Модернизация снегохода
STELS ВИТЯЗЬ SA800 в
зимнем сезоне 2021-2022гг.

Топливная система

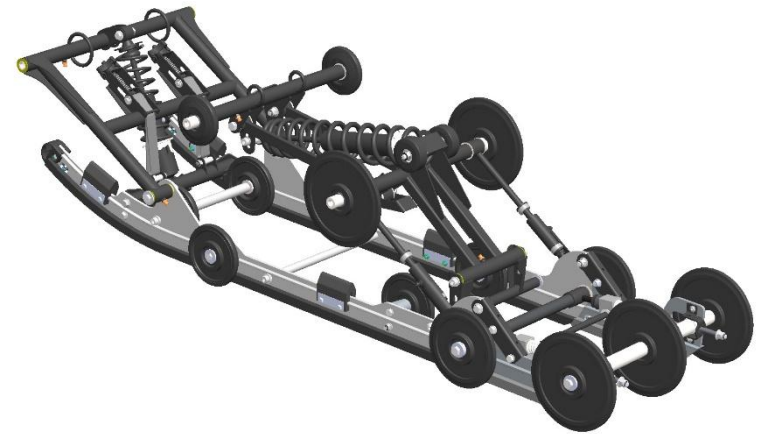
1. Запах бензина и появление подтеков через втулку указателя уровня топлива

1. Доработана форма топливного бака для исключения раскачивания указателя уровня топлива и лучшей работе топливоприемника.

Трансмиссия

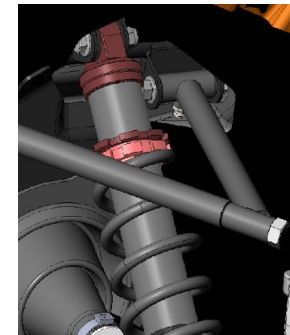
1. Низкая стойкость ремня вариатора
2. Недостаточная динамика
3. Попадание снега на ремень вариатора
4. Откручивание болта крепления ступицы тормозного диска

1. Изменены настройки вариатора для снижения вероятности пробуксовки ремня при работе в тяжелых условиях (мокрый снег)
3. Введены защитные накладки для исключения попадания снега на ремень вариатора
4. Ведена стопорная шайба на болте крепления ступицы тормозного диска

Трансмиссия

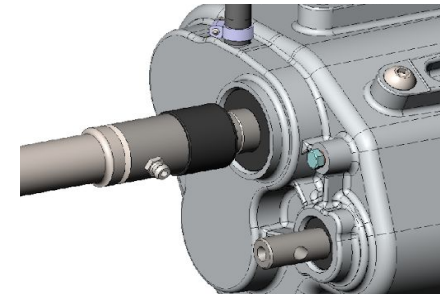
1. Разбрызгивание смазки в подкапотном пространстве с промежуточного вала КПП.
 2. Сложное переключение рычага КПП
-
1. Введена маслосдерживающая втулка на промежуточный вал для исключения разбрызгивания смазки с промежуточного вала в подкапотном пространстве.
 2. Переключение КПП без нажатия на рычаг в следующих случаях: а) с нейтрали на повышенную передачу; б) с повышенной передачи на нейтраль; в) с пониженной передачи на повышенную передачу; г) с задней передачи на нейтраль.

Эргономика

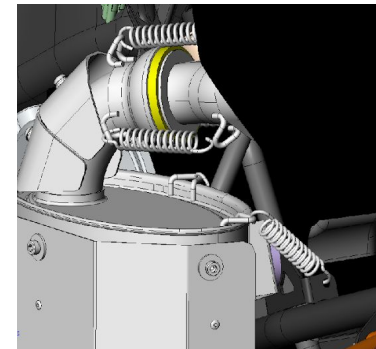
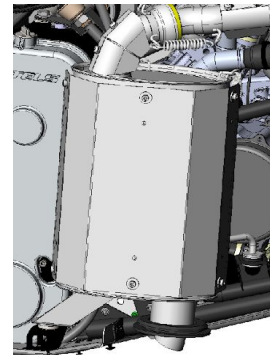
1. Рукоятки пассажира мешают переносу ноги водителя. Отсутствует подогрев рукояток.
2. Неудобный доступ к замку сидения. Плохая фиксация сидения

1. Изменены конструкция и расположение рукояток пассажира. Введена ветрозащита на рукоятки пассажира и предусмотрена опциональная установка нагревателей.
2. Изменена конструкция сиденья, основания сидения, спинки пассажира, багажника для обеспечения удобного доступа к замку сидения и лучшей фиксации сидения.
